MVF / MERIVAARA France

Nous avons constaté 1 défaut sur certains berceaux de maternité au niveau de la vis de blocage de la barre de réglage de la proclive/déclive.

30 May 2006

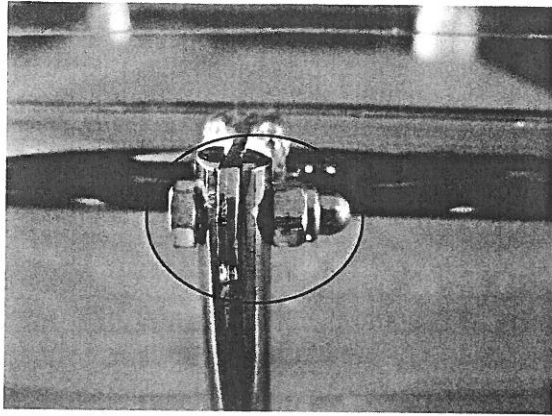
Le motif : la vis est trop courte de 2mm. La longueur de la vis est de 20 mm.

Il est alors possible que la vis ne soit pas fixée assez loin dans l'écrou. Si le défaut n'est pas constaté & que le produit est en perpétuelle utilisation, il y a 1 risque mineur de mise en danger de la vie du patient.

La Photo 3 montre le système défectueux que peuvent présenter les berceaux livrés entre le 1^{er} Mai 2003 & le 19 Avril 2006.

Nous vous demandons de bien vouloir remplacer la vis de la barre de réglage. La nouvelle vis est jointe au présent courrier. Voir photo 3. La nouvelle vis est 2mm plus longue que la précédente, soit d'1 longueur totale de 22mm. En remplaçant la vis, vous êtes sûrs que le système ne s'ouvrira pas dans le futur.

Picture 2 shows the previous construction of adjustment bar (before 1 May 2003 delivered).

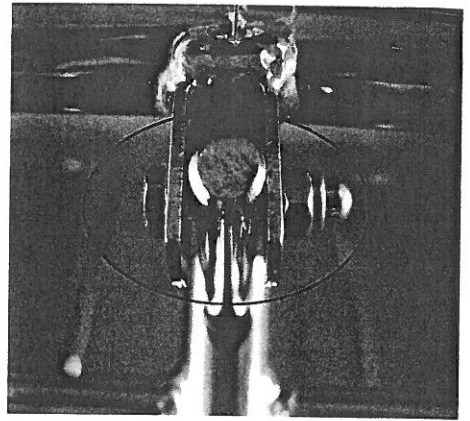
Picture 3 shows the construction, which might have the above mentioned defect, if they are delivered in between 1 May 2003 – 19 April 2006.

We kindly ask you to change Baby Crib Trolley's tightening screw of the adjustment bar. The new screw is attached to this letter. Please see enclosed picture 3. New screw is 2 mm longer than the old one. The length of the new screw is 22 mm. By changing the screw we make sure that the threads won't open in the future.
